Enquête Publique du 21 Octobre au 22 Novembre  
**Projet EOLIEN « les Hauts de l' Armançon »**

Monsieur le Président de la Commission d' Enquête

Projet de Construction de 18 éoliennes de 241m « les hauts de l'Armançon » par la Sté Energie Armançon, filiale de WPD Europe  
Les documents présentés sont insincères au point de parler d'un projet à caractère environnemental  
Projet hors normes non justifié, expérimental dans son ampleur, dont les conséquences à moyen et long terme sont dans la présentation du projet mal évaluées.  
Projet inopportun compte tenu de la densité des équipements environnants déjà pléthoriques (+ de 203 éoliennes construites dans le secteur + 77 en projet), pour le département de l'Yonne l'objectif 2030 est déjà atteint .

Illustration des emprises au sol d'une éolienne

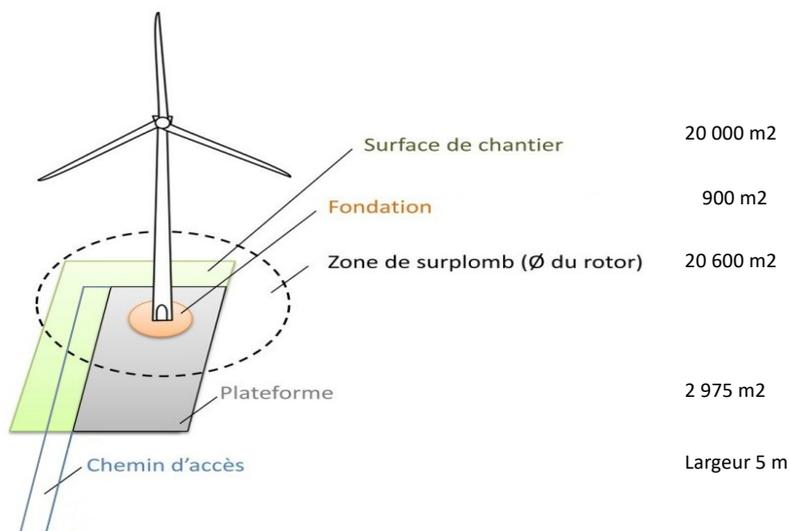
Les volumes de béton annoncée de l'ordre de 1000 m<sup>3</sup> de béton par pylône, correspond à : la quantité de béton annoncée ne concerne que l'aire de montage, dalle 2975m<sup>2</sup> d'épaisseur moyenne de 33 cm , mais manifestement **pas le volume de béton armé nécessaire aux fondations ø 35 m**.  
Projet non présenté car chaque cas sera différent suivant le système de fondations retenu, les surprises sont probables, mais là encore éludées.

Des sur-profondeurs de renforcement des sols sont évoquées comme possible (donc certaines) jusqu'à 22 m, ou 29m de profondeur (selon le rapport de la MRAe) ces profondeurs annoncées dépendent des règles de calcul, et de la résistance des sols, ce qui représente des excavations et des quantités de béton encore bien supérieures à celle annoncées mais non explicitées : on peut estimer sans excès la consommation de béton de 2500 à 3000 m<sup>3</sup> par éolienne

### Pollution visuelle:

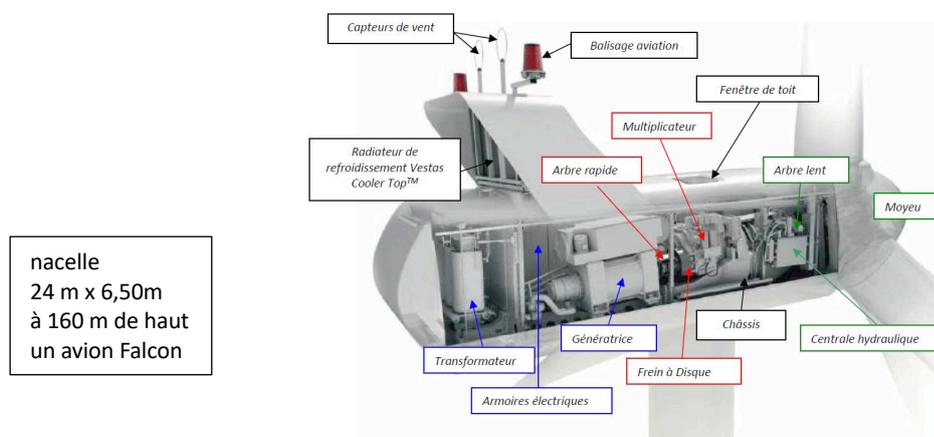
les futs Ø 10m et 161 m de haut + nacelle 6 m + pale 67 m seront visibles de partout puisque implantés sur le relief , ces éoliennes vont culminer à une altitude entre 480 à 570m dans un paysage de plateau d'altitude 230 à 320 m avec une double ceinture lumineuse visible à plus de 30 km, y compris dans le fond des vallées proches d'une altitude de 200 à 170m

Pourtant l'importance de la surface vue d'un pylône : avec un diamètre de 10m au pied et la hauteur surmonté d'une nacelle de 24x5 à 6 m, hauteur

c'est par pylône une surface vue plus de 1100 m<sup>2</sup> + les pales de 4 m à la base 400 m<sup>2</sup>, à multiplier par 18, soit 27 000 m<sup>2</sup> qui se dressent dans le ciel : peu de gens peuvent visualiser la masse que cela va représenter, et la présentation du projet en joue. ( aspect non réaliste sur les photomontages)

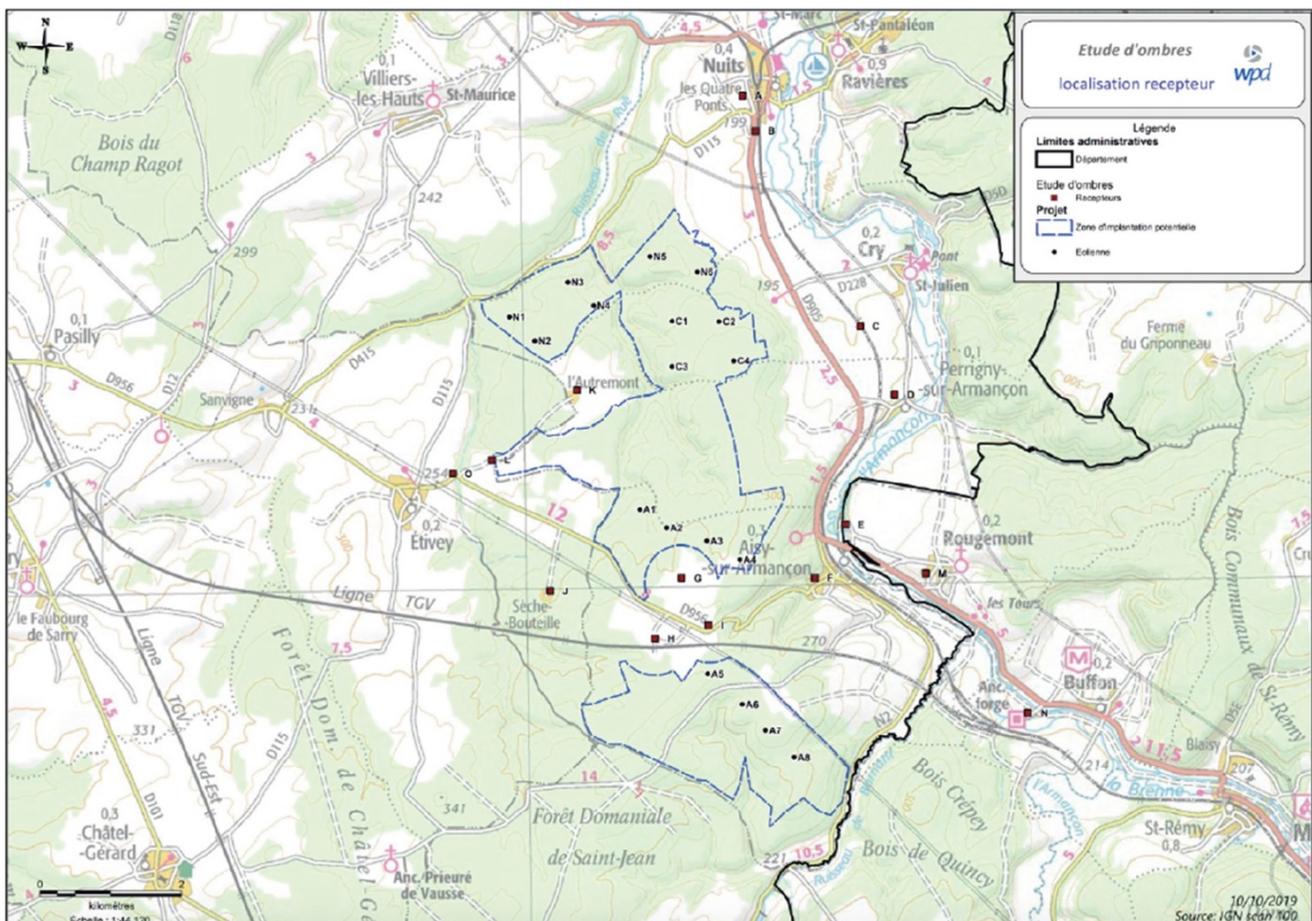
ces éoliennes sont prévues implantées à	(344m)	A5
	(328m)	A6, A7
	(300m)	A1, A2, A3, A4
	(270m)	C1, C2, C3, C4
	(255m)	N5, 56
	(245m)	N2, N3, N4
	(238m)	N1

Culminant entre N1 = 479 et A5 = 570 m d'altitude, Elles seront donc toutes visibles de tous points, et même **entièrement visibles** de certains villages situés entre 240m et 300m, soit Etivey, Villiers les Hauts, Buffon, Saint-Remy, Bierry belles Fontaines, St Germain les Serally, Sanvigne, Prieuré de VAUSSE et Chatel-Gérard, soit sur 360°

Cela montre que dans certains angles de vue se dressera un mur formé de 4 à 5 éoliennes de environ 40m x 160 m de haut soit **un immeuble de 60 étages en rase campagne**
